**N. 116 del 05.07.2022
del Registro delle Determinazioni**

OGGETTO: Comune di TRIGGIANO (BA). PARERE DI COMPATIBILITÀ PAESAGGISTICA ex art. 96.1.d delle NTA del PPTR. Piano di Lottizzazione in area a verde e servizi di quartiere adottato con Delibera di GM n. 21 del 26.02.2021, denominato “*Comparto 3 in zona servizi US1*” dal vigente PRG. Proponenti: Costruzione4.0 SRL

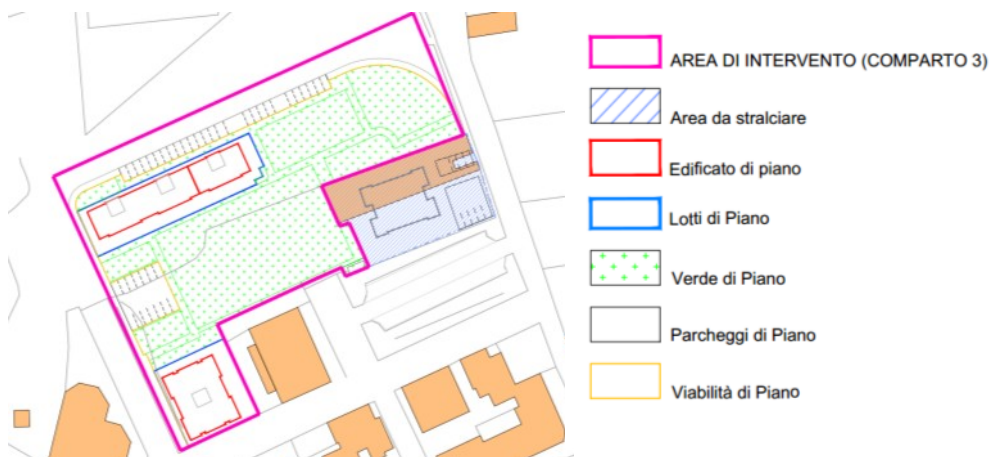
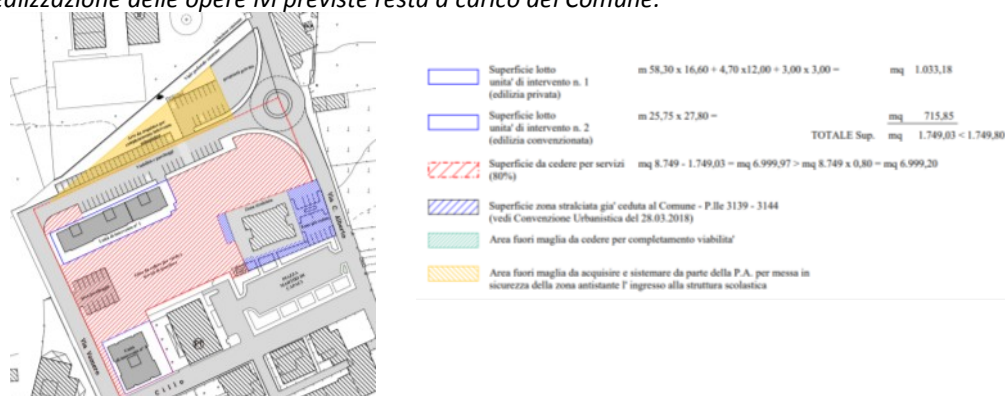
Nel merito della **soluzione progettuale, come rimodulata a seguito della nota prot. n. 145/5519 del 18.06.2022** con cui questa Sezione ha rilevato alcune criticità in relazione alla disposizione planimetrica dell'Unità d'intervento (cfr fig. 1) prevista in affaccio sulla nuova strada di PRG, il Proponente ha provveduto (cfr fig. 2) a traslare detto fabbricato prevedendolo a ridosso del prolungamento di Via Vomero ciò al fine di assicurare una migliore accessibilità e fruizione dell'area da cedere a verde, nonché assicurare sul prolungamento della suddetta via una quinta urbana edificata allineata a quella esistente di Via Vomero a monte della via Di Cillo.

Soluzione progettuale prot. comunale n. 4305 del 09.04.2021.

Soluzione progettuale rimodulata a seguito della nota prot. n. 145/5519 del 18.06.2022.
